まとめ資料変更箇所リスト

資料名 : 設計基準対象施設について
章/項番号: 9条: 溢水による損傷の防止等

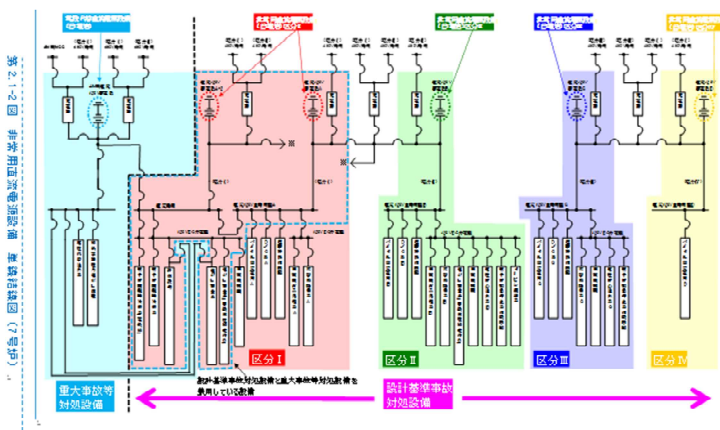
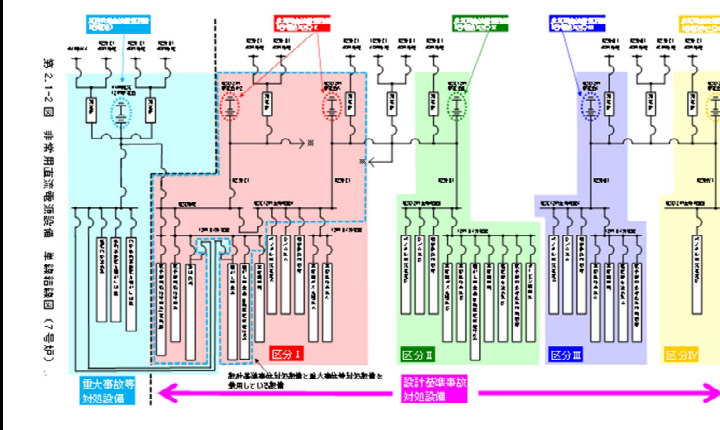
No.	章番号	ページ番号	変更後	変更前	変更理由																																																																												
6	2.1	14条-6	<p>第2.1-2表 非常用直流電源設備の主要機器仕様 (7号炉)</p> <table border="1"> <thead> <tr> <th rowspan="2">項目</th> <th colspan="4">設計基準事故対応設備</th> <th>(参考) 重大事故等対応設備</th> </tr> <tr> <th>直流 125V 蓄電池 76, 直流 125V 蓄電池 7A-2 (区分Ⅰ)</th> <th>直流 125V 蓄電池 78 (区分Ⅱ)</th> <th>直流 125V 蓄電池 7C (区分Ⅲ)</th> <th>直流 125V 蓄電池 7D (区分Ⅳ)</th> <th>AM用直流 125V 蓄電池 (7号炉)</th> </tr> </thead> <tbody> <tr> <td>蓄電池電圧</td> <td>125V</td> <td>125V</td> <td>125V</td> <td>125V</td> <td>125V</td> </tr> <tr> <td>蓄電池容量</td> <td>約 6,000Ah (直流 125V 蓄電池 7A)</td> <td>約 3,000Ah (直流 125V 蓄電池 7B)</td> <td>約 3,000Ah (直流 125V 蓄電池 7C)</td> <td>約 2,200Ah (直流 125V 蓄電池 7D)</td> <td>約 3,000Ah (AM用直流 125V 蓄電池 (7号炉))</td> </tr> <tr> <td>充電器台数</td> <td>1 (直流 125V 蓄電池 7A 用) 1 (直流 125V 蓄電池 7A-2 用)</td> <td>1 (直流 125V 蓄電池 7B 用)</td> <td>1 (直流 125V 蓄電池 7C 用)</td> <td>1 (直流 125V 蓄電池 7D 用)</td> <td>1 (AM用直流 125V 蓄電池用) (7号炉)</td> </tr> <tr> <td>充電方式</td> <td colspan="2">1 (予備)</td> <td colspan="2">1 (予備)</td> <td>1 (予備)</td> </tr> <tr> <td></td> <td colspan="2">浮動 (常時)</td> <td colspan="2"></td> <td></td> </tr> </tbody> </table>	項目	設計基準事故対応設備				(参考) 重大事故等対応設備	直流 125V 蓄電池 76, 直流 125V 蓄電池 7A-2 (区分Ⅰ)	直流 125V 蓄電池 78 (区分Ⅱ)	直流 125V 蓄電池 7C (区分Ⅲ)	直流 125V 蓄電池 7D (区分Ⅳ)	AM用直流 125V 蓄電池 (7号炉)	蓄電池電圧	125V	125V	125V	125V	125V	蓄電池容量	約 6,000Ah (直流 125V 蓄電池 7A)	約 3,000Ah (直流 125V 蓄電池 7B)	約 3,000Ah (直流 125V 蓄電池 7C)	約 2,200Ah (直流 125V 蓄電池 7D)	約 3,000Ah (AM用直流 125V 蓄電池 (7号炉))	充電器台数	1 (直流 125V 蓄電池 7A 用) 1 (直流 125V 蓄電池 7A-2 用)	1 (直流 125V 蓄電池 7B 用)	1 (直流 125V 蓄電池 7C 用)	1 (直流 125V 蓄電池 7D 用)	1 (AM用直流 125V 蓄電池用) (7号炉)	充電方式	1 (予備)		1 (予備)		1 (予備)		浮動 (常時)					<p>第2.1-2表 非常用直流電源設備の主要機器仕様 (7号炉)</p> <table border="1"> <thead> <tr> <th rowspan="2">項目</th> <th colspan="4">設計基準事故対応設備</th> <th>(参考) 重大事故等対応設備</th> </tr> <tr> <th>直流 125V 蓄電池 76, 直流 125V 蓄電池 7A-2 (区分Ⅰ)</th> <th>直流 125V 蓄電池 78 (区分Ⅱ)</th> <th>直流 125V 蓄電池 7C (区分Ⅲ)</th> <th>直流 125V 蓄電池 7D (区分Ⅳ)</th> <th>AM用直流 125V 蓄電池 (7号炉)</th> </tr> </thead> <tbody> <tr> <td>蓄電池電圧</td> <td>125V</td> <td>125V</td> <td>125V</td> <td>125V</td> <td>125V</td> </tr> <tr> <td>蓄電池容量</td> <td>約 6,000Ah (直流 125V 蓄電池 7A) 約 4,000Ah (直流 125V 蓄電池 7A-2)</td> <td>約 3,000Ah (直流 125V 蓄電池 7B)</td> <td>約 3,000Ah (直流 125V 蓄電池 7C)</td> <td>約 2,200Ah (直流 125V 蓄電池 7D)</td> <td>約 3,000Ah (AM用直流 125V 蓄電池 (7号炉))</td> </tr> <tr> <td>充電器台数</td> <td>1 (直流 125V 蓄電池 7A 用) 1 (直流 125V 蓄電池 7A-2 用) 1 (直流 125V 蓄電池 7B 用) 1 (予備)</td> <td>1 (直流 125V 蓄電池 7C 用) 1 (直流 125V 蓄電池 7D 用) 1 (予備)</td> <td>1 (AM用直流 125V 蓄電池用) (7号炉) 1 (予備)</td> <td>1 (予備)</td> <td>1 (予備)</td> </tr> <tr> <td>充電方式</td> <td colspan="2">浮動 (常時)</td> <td colspan="2">浮動 (常時)</td> <td>浮動 (常時)</td> </tr> </tbody> </table>	項目	設計基準事故対応設備				(参考) 重大事故等対応設備	直流 125V 蓄電池 76, 直流 125V 蓄電池 7A-2 (区分Ⅰ)	直流 125V 蓄電池 78 (区分Ⅱ)	直流 125V 蓄電池 7C (区分Ⅲ)	直流 125V 蓄電池 7D (区分Ⅳ)	AM用直流 125V 蓄電池 (7号炉)	蓄電池電圧	125V	125V	125V	125V	125V	蓄電池容量	約 6,000Ah (直流 125V 蓄電池 7A) 約 4,000Ah (直流 125V 蓄電池 7A-2)	約 3,000Ah (直流 125V 蓄電池 7B)	約 3,000Ah (直流 125V 蓄電池 7C)	約 2,200Ah (直流 125V 蓄電池 7D)	約 3,000Ah (AM用直流 125V 蓄電池 (7号炉))	充電器台数	1 (直流 125V 蓄電池 7A 用) 1 (直流 125V 蓄電池 7A-2 用) 1 (直流 125V 蓄電池 7B 用) 1 (予備)	1 (直流 125V 蓄電池 7C 用) 1 (直流 125V 蓄電池 7D 用) 1 (予備)	1 (AM用直流 125V 蓄電池用) (7号炉) 1 (予備)	1 (予備)	1 (予備)	充電方式	浮動 (常時)		浮動 (常時)		浮動 (常時)	⑤

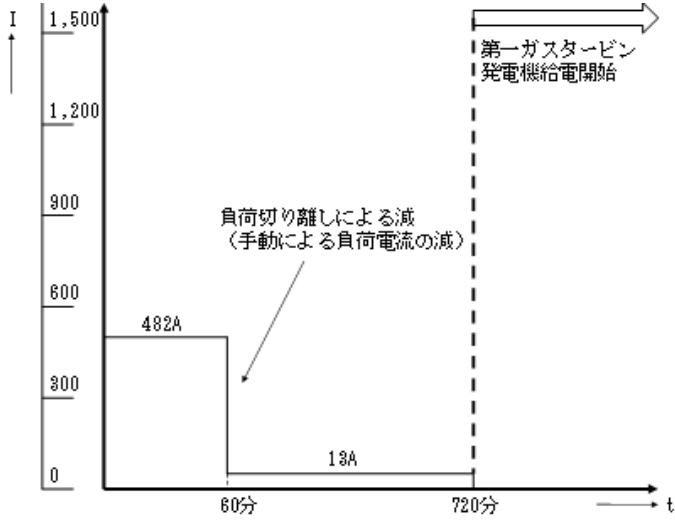
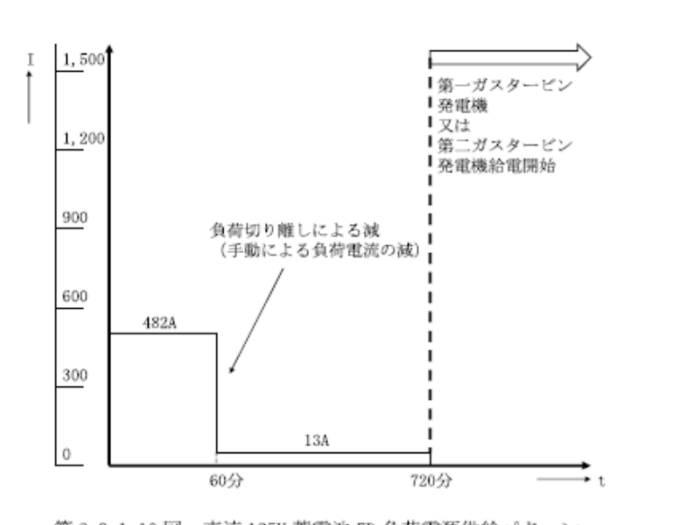
No.	章番号	ページ番号	変更後	変更前	変更理由																																								
37	2.3.1.10	14条-48	<p>第 2.3.1-9 表 直流 125V 蓄電池 7C 負荷一覧表</p> <table border="1"> <thead> <tr> <th>負荷名称</th> <th>0~1分</th> <th>1~60分</th> <th>60~720分</th> </tr> </thead> <tbody> <tr> <td>非常用ディーゼル発電機初期励磁</td> <td>105</td> <td>-</td> <td>-</td> </tr> <tr> <td>遮断器操作回路</td> <td>(39)</td> <td>-</td> <td>-</td> </tr> <tr> <td>その他の負荷</td> <td>597</td> <td>597</td> <td>43</td> </tr> <tr> <td>合計(A)</td> <td>702</td> <td>597</td> <td>43</td> </tr> </tbody> </table>	負荷名称	0~1分	1~60分	60~720分	非常用ディーゼル発電機初期励磁	105	-	-	遮断器操作回路	(39)	-	-	その他の負荷	597	597	43	合計(A)	702	597	43	<p>第 2.3.1-9 表 直流 125V 蓄電池 7C 負荷一覧表</p> <table border="1"> <thead> <tr> <th>負荷名称</th> <th>0~1分</th> <th>1~60分</th> <th>60~720分</th> </tr> </thead> <tbody> <tr> <td>非常用ディーゼル発電機初期励磁</td> <td>105</td> <td>-</td> <td>-</td> </tr> <tr> <td>遮断器操作回路</td> <td>(36)</td> <td>-</td> <td>-</td> </tr> <tr> <td>その他の負荷</td> <td>597</td> <td>597</td> <td>43</td> </tr> <tr> <td>合計(A)</td> <td>702</td> <td>597</td> <td>43</td> </tr> </tbody> </table>	負荷名称	0~1分	1~60分	60~720分	非常用ディーゼル発電機初期励磁	105	-	-	遮断器操作回路	(36)	-	-	その他の負荷	597	597	43	合計(A)	702	597	43	② (各負荷電流の設計進捗を反映)

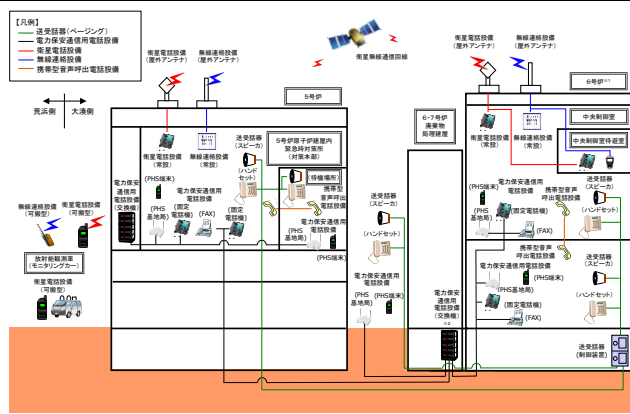
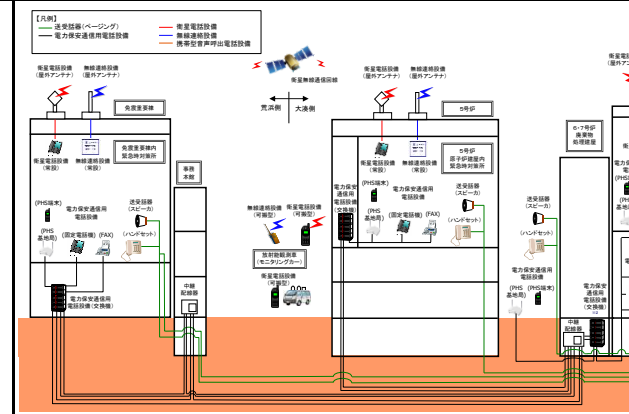
No.	章番号	ページ番号	変更後	変更前	変更理由																																																																												
19	2. 追加要求事項に対する適合方針 2.2 通信連絡設備(発電所内)	35条-7	<p>表 2.2-1 通信連絡設備（発電所内）の多様性</p> <table border="1"> <thead> <tr> <th colspan="2">主要設備</th> <th>機能</th> <th>通信回線種別</th> <th>通信連絡の場所^{※1}</th> </tr> </thead> <tbody> <tr> <td>送受話器 (警報装置を含む。)</td> <td>ハンドセット・ スピーカ</td> <td>電話</td> <td>有線系回線</td> <td>・緊急時対策所-中央制御室 ・中央制御室-現場(屋内) ・中央制御室-現場(屋外)</td> </tr> <tr> <td rowspan="3">電力保安通信用 電話設備</td> <td>固定電話機</td> <td>電話</td> <td>有線系回線</td> <td>・緊急時対策所-中央制御室 ・中央制御室-現場(屋内)</td> </tr> <tr> <td>PHS 端末</td> <td>電話</td> <td>有線系 /無線系回線</td> <td>・緊急時対策所-中央制御室 ・緊急時対策所-現場(屋外) ・中央制御室-現場(屋内) ・中央制御室-現場(屋外)</td> </tr> <tr> <td>FAX</td> <td>FAX</td> <td>有線系回線</td> <td>・緊急時対策所-中央制御室</td> </tr> <tr> <td>衛星電話設備</td> <td>衛星電話設備(常設), 衛星電話設備(可搬型)</td> <td>電話</td> <td>衛星系回線</td> <td>・緊急時対策所-中央制御室 ・緊急時対策所-現場(屋外)</td> </tr> <tr> <td>無線連絡設備</td> <td>無線連絡設備(常設), 無線連絡設備(可搬型)</td> <td>電話</td> <td>無線系回線</td> <td>・緊急時対策所-中央制御室 ・緊急時対策所-現場(屋外)</td> </tr> <tr> <td>携帯型音声呼出 電話設備</td> <td>携帯型音声呼出電話機</td> <td>電話</td> <td>有線系回線</td> <td>・中央制御室-現場(屋内) ・緊急時対策所^{※2}</td> </tr> </tbody> </table> <p>※1 緊急時対策所：5号炉原子炉建屋内緊急時対策所 中央制御室：6号及び7号炉中央制御室 現場(屋内)：コントロール建屋，原子炉建屋，タービン建屋，廃棄物処理建屋 ※2 5号炉原子炉建屋内緊急時対策所の対策本部と待機場所間の通信連絡を行う。</p>	主要設備		機能	通信回線種別	通信連絡の場所 ^{※1}	送受話器 (警報装置を含む。)	ハンドセット・ スピーカ	電話	有線系回線	・緊急時対策所-中央制御室 ・中央制御室-現場(屋内) ・中央制御室-現場(屋外)	電力保安通信用 電話設備	固定電話機	電話	有線系回線	・緊急時対策所-中央制御室 ・中央制御室-現場(屋内)	PHS 端末	電話	有線系 /無線系回線	・緊急時対策所-中央制御室 ・緊急時対策所-現場(屋外) ・中央制御室-現場(屋内) ・中央制御室-現場(屋外)	FAX	FAX	有線系回線	・緊急時対策所-中央制御室	衛星電話設備	衛星電話設備(常設), 衛星電話設備(可搬型)	電話	衛星系回線	・緊急時対策所-中央制御室 ・緊急時対策所-現場(屋外)	無線連絡設備	無線連絡設備(常設), 無線連絡設備(可搬型)	電話	無線系回線	・緊急時対策所-中央制御室 ・緊急時対策所-現場(屋外)	携帯型音声呼出 電話設備	携帯型音声呼出電話機	電話	有線系回線	・中央制御室-現場(屋内) ・ 緊急時対策所^{※2}	<p>第 2.2-1 表□通信連絡設備（発電所内）の多様性[□]</p> <table border="1"> <thead> <tr> <th colspan="2">主要設備[□]</th> <th>機能</th> <th>通信回線種別[□]</th> <th>通信連絡の場所^{□※1}</th> </tr> </thead> <tbody> <tr> <td>送受話器[□] (警報装置を含む。)</td> <td>ハンドセット・[□] スピーカ[□]</td> <td>電話[□]</td> <td>有線系回線[□]</td> <td>・緊急時対策所-中央制御室[□] ・中央制御室-現場(屋内)[□] ・中央制御室-現場(屋外)[□]</td> </tr> <tr> <td rowspan="3">電力保安通信用[□] 電話設備[□]</td> <td>固定電話機[□]</td> <td>電話[□]</td> <td>有線系回線[□]</td> <td>・緊急時対策所-中央制御室[□] ・中央制御室-現場(屋内)[□]</td> </tr> <tr> <td>PHS 端末[□]</td> <td>電話[□]</td> <td>有線系[□] /無線系回線[□]</td> <td>・緊急時対策所-中央制御室[□] ・緊急時対策所-現場(屋外)[□] ・中央制御室-現場(屋内)[□] ・中央制御室-現場(屋外)[□]</td> </tr> <tr> <td>FAX[□]</td> <td>FAX[□]</td> <td>有線系回線[□]</td> <td>・緊急時対策所-中央制御室[□]</td> </tr> <tr> <td>衛星電話設備[□]</td> <td>衛星電話設備(常設),[□] 衛星電話設備(可搬型)[□]</td> <td>電話[□]</td> <td>衛星系回線[□]</td> <td>・緊急時対策所-中央制御室[□] ・緊急時対策所-現場(屋外)[□]</td> </tr> <tr> <td>無線連絡設備[□]</td> <td>無線連絡設備(常設),[□] 無線連絡設備(可搬型)[□]</td> <td>電話[□]</td> <td>無線系回線[□]</td> <td>・緊急時対策所-中央制御室[□] ・緊急時対策所-現場(屋外)[□]</td> </tr> <tr> <td>携帯型音声呼出[□] 電話設備[□]</td> <td>携帯型音声呼出電話機[□]</td> <td>電話[□]</td> <td>有線系回線[□]</td> <td>・中央制御室-現場(屋内)[□]</td> </tr> </tbody> </table> <p>※1 緊急時対策所：免震重要棟内緊急時対策所，6号炉原子炉建屋内緊急時対策所[□] □□中央制御室□：6号及び7号炉中央制御室[□] □□現場(屋内)：コントロール建屋，原子炉建屋，タービン建屋，廃棄物処理建屋[□]</p>	主要設備 [□]		機能	通信回線種別 [□]	通信連絡の場所 ^{□※1}	送受話器 [□] (警報装置を含む。)	ハンドセット・ [□] スピーカ [□]	電話 [□]	有線系回線 [□]	・緊急時対策所-中央制御室 [□] ・中央制御室-現場(屋内) [□] ・中央制御室-現場(屋外) [□]	電力保安通信用 [□] 電話設備 [□]	固定電話機 [□]	電話 [□]	有線系回線 [□]	・緊急時対策所-中央制御室 [□] ・中央制御室-現場(屋内) [□]	PHS 端末 [□]	電話 [□]	有線系 [□] /無線系回線 [□]	・緊急時対策所-中央制御室 [□] ・緊急時対策所-現場(屋外) [□] ・中央制御室-現場(屋内) [□] ・中央制御室-現場(屋外) [□]	FAX [□]	FAX [□]	有線系回線 [□]	・緊急時対策所-中央制御室 [□]	衛星電話設備 [□]	衛星電話設備(常設), [□] 衛星電話設備(可搬型) [□]	電話 [□]	衛星系回線 [□]	・緊急時対策所-中央制御室 [□] ・緊急時対策所-現場(屋外) [□]	無線連絡設備 [□]	無線連絡設備(常設), [□] 無線連絡設備(可搬型) [□]	電話 [□]	無線系回線 [□]	・緊急時対策所-中央制御室 [□] ・緊急時対策所-現場(屋外) [□]	携帯型音声呼出 [□] 電話設備 [□]	携帯型音声呼出電話機 [□]	電話 [□]	有線系回線 [□]	・中央制御室-現場(屋内) [□]	② (5号炉原子炉建屋内緊急時対策所待機場所の扱いの変更及び設計進捗による)

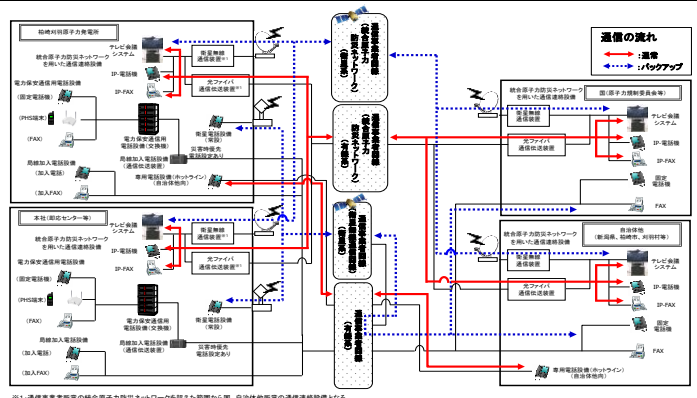
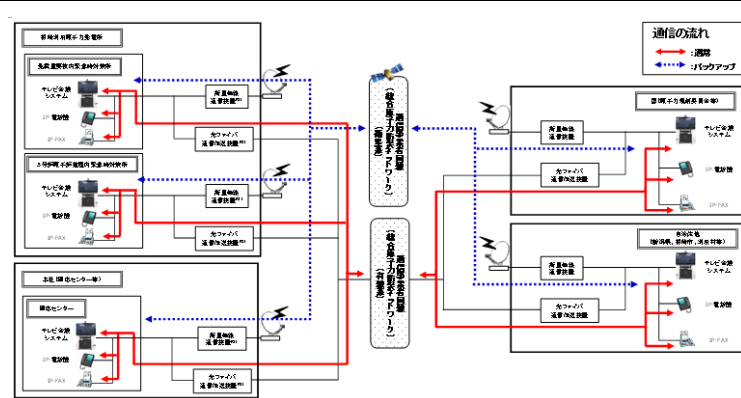
No.	章番号	ページ番号	変更後	変更前	変更理由
24	2.3 通信連絡設備(発電所外)	35条-9	<p>図 2.3-1 通信連絡設備(発電所外【社内関係箇所】)の概要(その1) (テレビ会議システム(社内向)、衛星電話設備(社内向)、衛星電話設備)</p>	<p>図 2.3-1 通信連絡設備(発電所外【社内関係箇所】)の概要 (電力保安通信用電話設備、局線加入電話設備、衛星電話設備、テレビ会議システム(社内向))</p>	② (免震重要棟の自主化)
25	2.3 通信連絡設備(発電所外)	35条-10	<p>図 2.3-2 通信連絡設備(発電所外【社内関係箇所】)の概要(その2) (総合原子力防災ネットワークを用いた通信連絡設備)</p>	<p>図 2.3-2 通信連絡設備(発電所外【社外関係箇所】)の概要(その1) (電力保安通信用電話設備、局線加入電話設備、衛星電話設備、専用電話設備(ホットライン))</p>	② (免震重要棟の自主化)

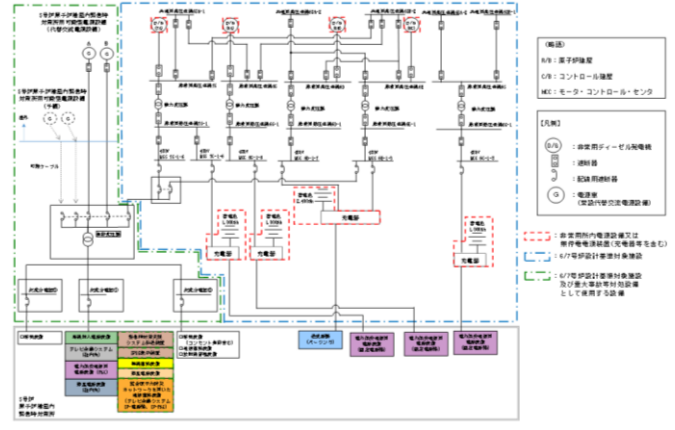
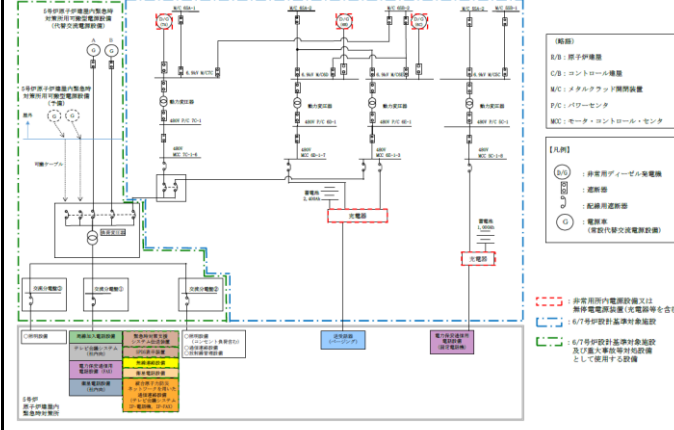
No.	章番号	ページ番号	変更後	変更前	変更理由
43	2.6 通信連絡設備の電源設備	35条-18	(免震重要棟の自主化により削除)	<p>図 2.6-3 免震重要棟内緊急時対策所における通信連絡設備の電源構成</p>	② (免震重要棟の自主化)

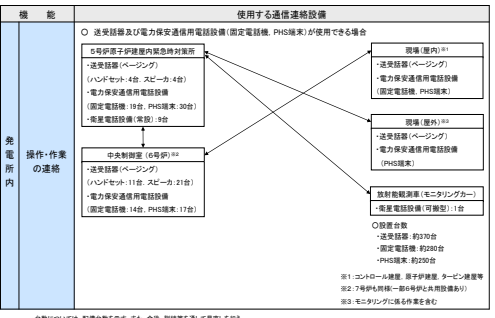
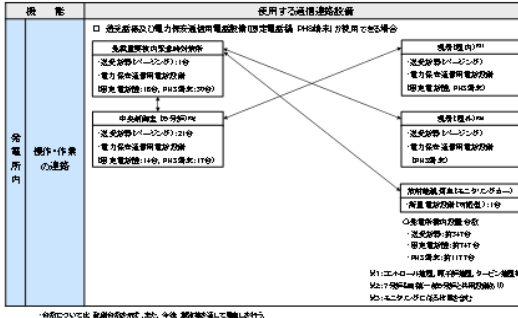
No.	章番号	ページ番号	変更後	変更前	変更理由
57	参考2 機能ごとに必要な通信連絡設備	35条-参考-8	<p>参考図 2.1-1 「退避の指示」における通信連絡の指系系統図。</p>	<p>参考図 2.1-1 「退避の指示」における通信連絡の指系系統図。</p>	<p>② (免震重要棟の自主化、設計進捗による)</p>
